CIRCULAR ACLARATORIA N° 3

LICITACIÓN PÚBLICA N° 22/2017 - EXP. N° TRE-SOF-SOFS-0000799/2017

**“LICITACIÓN PÚBLICA PARA LA REPARACIÓN GENERAL DE COCHES REMOLCADOS
- LÍNEA BELGRANO SUR”.-**

ACLARATORIAS CON CONSULTA

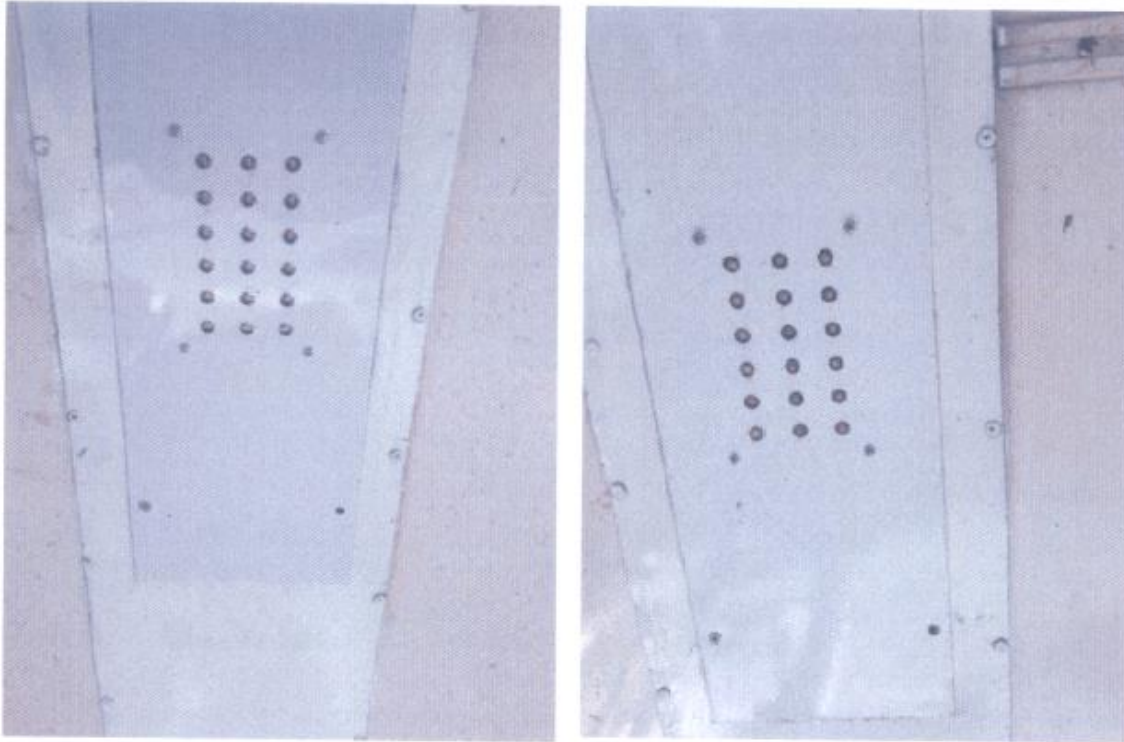
Los consultamos si la doble iluminación de LEDs en los salones debe ser idéntica a la que se muestra en las siguientes fotografías:

Los artefactos de iluminación deberán ser similares a los "artefactos LED" (ANEXO I – RESPUESTA 17). En su interior deberán montar una placa de led, tal que cumpla con la ET 10.191 V3.0. En cuanto a la distribución en salón deberá respetar el plano BSMR 413.

ANEXO I - RESPUESTA N° 17

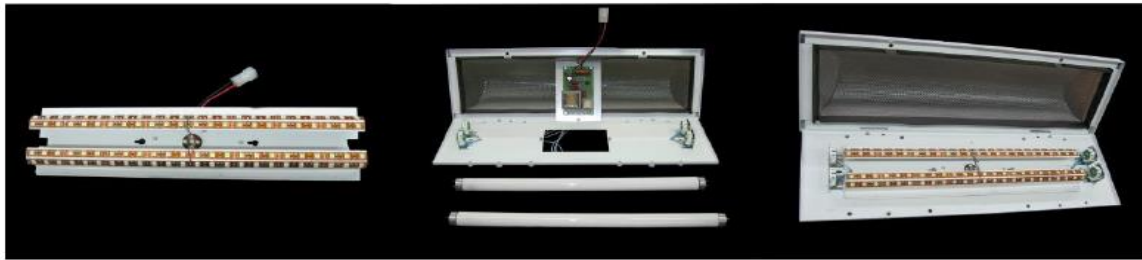
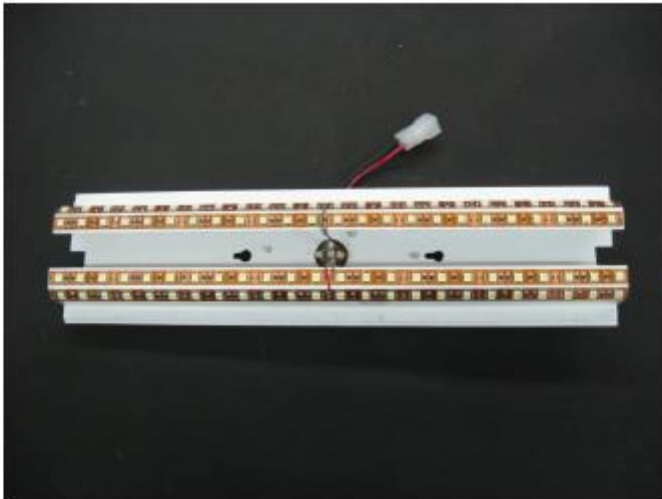
4. Artefactos de iluminación, no cita plano del artefacto, ni de su ubicación. ¿A qué se refiere con separación para ventilación?

A la presente se adjuntan como ANEXO I las imágenes del artefacto que deben respetarse. En el interior de los mismos deben montarse "placa de LED" según especificación técnica

En cuanto a ventilación, hace referencia a la parte posterior del artefacto para permitir la refrigeración de la placa de LED.
